KRAJSKÉ ŘEDITELSTVÍ POLICIE STŘEDOČESKÉHO KRAJE

Č.j. KRPS – 16-101/ČJ-2023-010606

**Komunikace, tech. infrastruktura a parcelace pro 11 RD na p.č. 143/13 k.ú.
Veltrusy - závazné stanovisko**

Závazné stanovisko k vydání kolaudačního souhlasu na stavbu:

Situace rozhledových poměrů
a větrných křížek

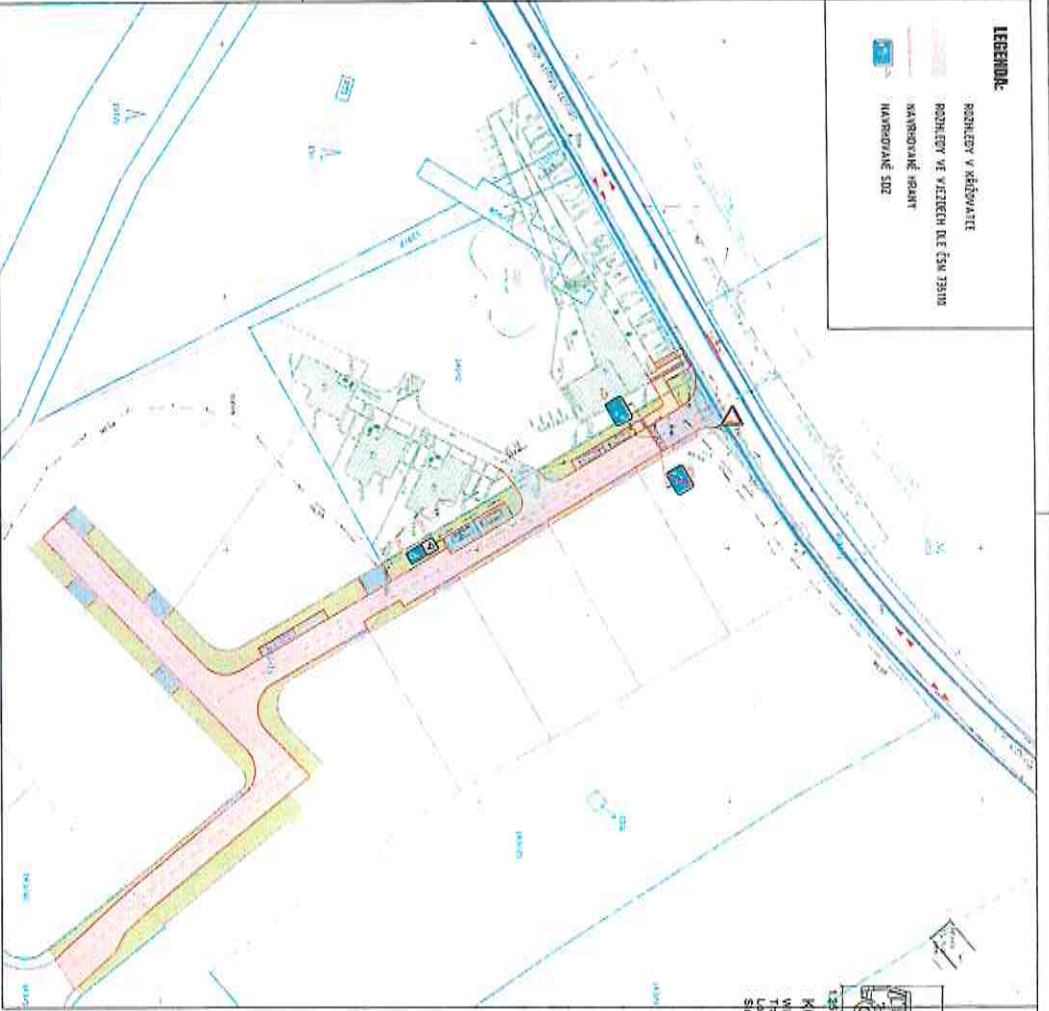
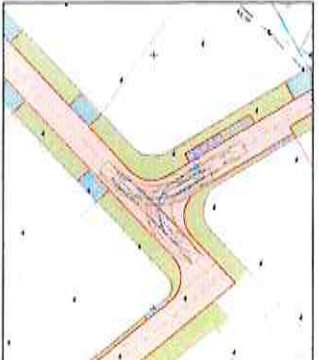
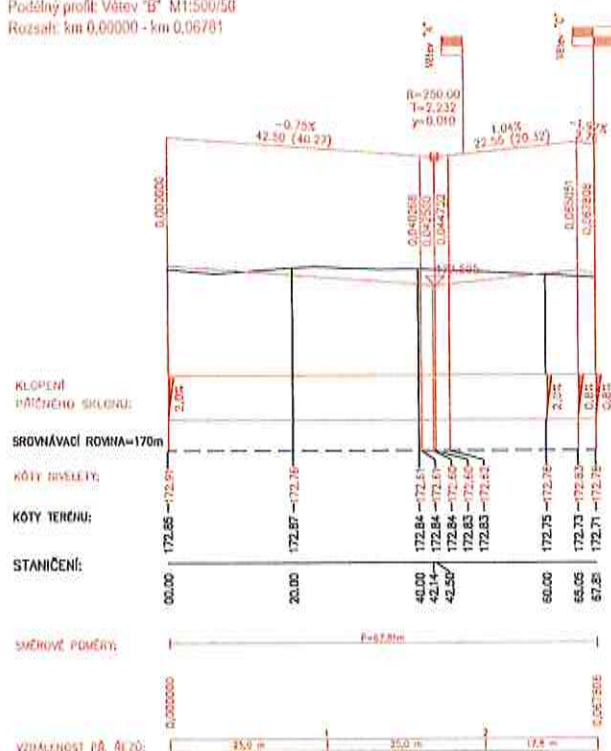
- Rozhledové podmínky sjezdů a vzájemného připojení komunikací bude v souladu s ČSN 73 6110 a ČSN 73 6102. Nově navržená stání v rámci koordinovaného projektu zasahující do rozhledu nově navržené křižovatky komunikace obytné zóny a místní komunikace ul. Fr. Šafaříka, budou umístěna mimo rozhled.

- Sjezdy na komunikaci musí splňovat podmínky uvedené v ust. § 12 vyhl.č. 104/1997 Sb., kterou se provádí zákon o pozemních komunikacích.
- Rozhledové poměry musí být zajištěny po celou dobu existence připojení. Nesmí zde být umístěovány žádné trvalé či přechodné překážky bránící rozhledu, včetně oplocení pozemku.

- Vjezdová vrata u sjezdů nesmí mít otvírání směrem do komunikace nebo chodníku.
- V případě, že by do plochy rozhledových trojúhelníků zasahovaly stromy, náletové dřeviny atd., musí být odstraněny.
